**DETERMINAZIONE DIRIGENZIALE**

VALUTAZIONE AMBIENTALE STRATEGICA (VAS) RELATIVA ALLA PROPOSTA DI PIANO ATTUATIVO 'EX-CASERMA MAMELI' (PA MAMELI) - PARERE MOTIVATO, AI SENSI DELLA DIRETTIVA 2001/42/CE E DEL D.LGS. N. 152 DEL 3 APRILE 2006 E S.M.I.

### RELAZIONE ISTRUTTORIA DEL PARERE MOTIVATO RELATIVO ALLA VALUTAZIONE AMBIENTALE STRATEGICA (VAS) DEL PIANO ATTUATIVO 'EX-CASERMA MAMELI' ('PA MAMELI')

**PIANO ATTUATIVO – INTERVENTO DI TRASFORMAZIONE DELL'EX CASERMA MAMELI – ATU 8D.**  
**conferenza preliminare dei servizi, ai sensi dell'art. 14 bis della legge n. 241/1990 e s.m.i., per la discussione**  
**della variante al P.I.I. vigente**

Figura 3.27 – Stralcio della Tavola DA 02/2-DirAlluvioni-Seveso-04/07/2016; in rosso la localizzazione del PA

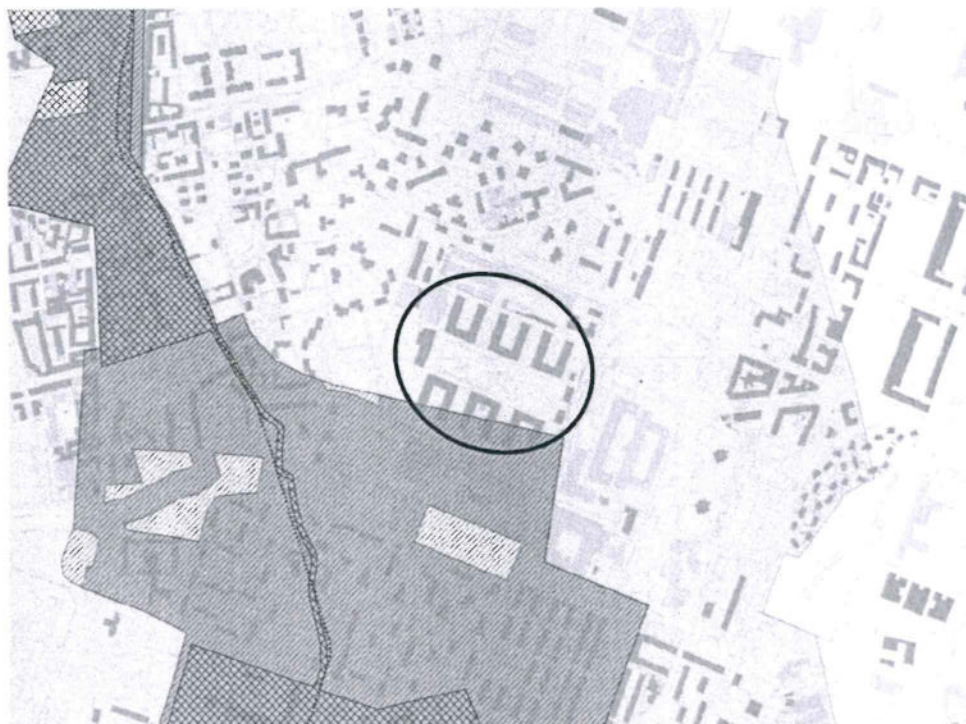
In riferimento alla componente **acque superficiali**, a circa 200 m a ovest del sito, scorre un tratto tombinato del Fiume Seveso, appartenente al reticolo idrografico principale.

Si riporta un estratto della tavola DA02/2-Direttiva alluvioni del PGT di Milano.

Figura 4 - Estratto della Carta Idrogeologica del PGT del Comune di Milano (1:10000)

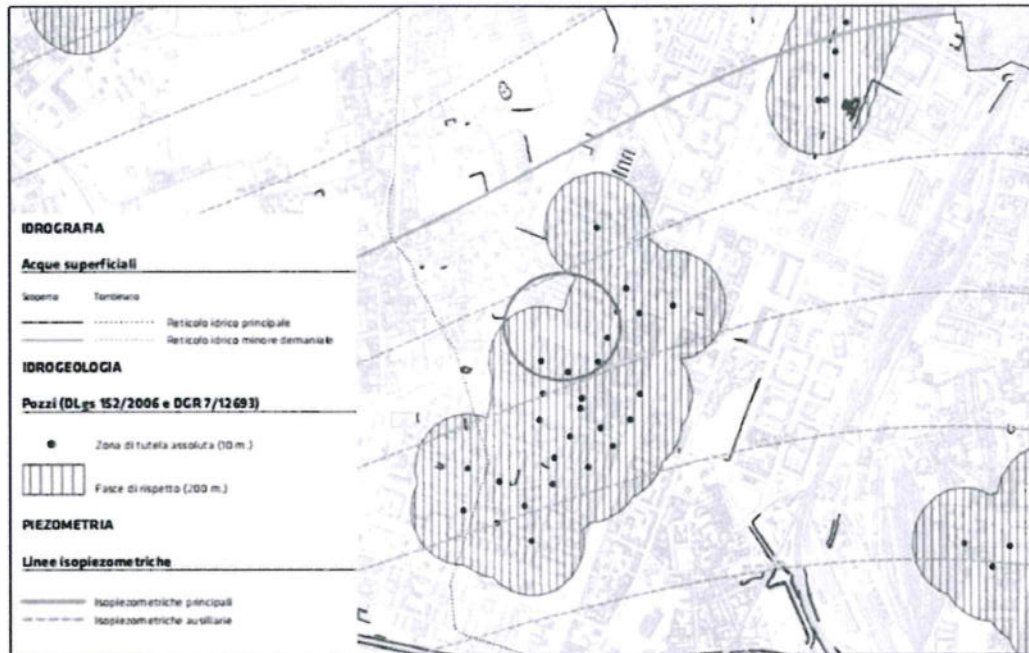
Pertanto, si richiede che il Rapporto Ambientale rivaluti i valori di soggiacenza della falda freatica previsti in corrispondenza dell'area in esame.

Dalla carta idrogeologica del PGT di Milano si osserva che nell'area circostante il sito in esame, lungo il perimetro della caserma Mameli, verso sud e verso est sono presenti n.5 pozzi ad uso idropotabile appartenenti alla centrale acquedottistica "Suzzani, risultando pertanto la caserma all'interno della fascia di rispetto dei pozzi stessi.

Pertanto, le Azioni di Piano, da definirsi nel Rapporto Ambientale, dovranno soddisfare i requisiti seguenti:
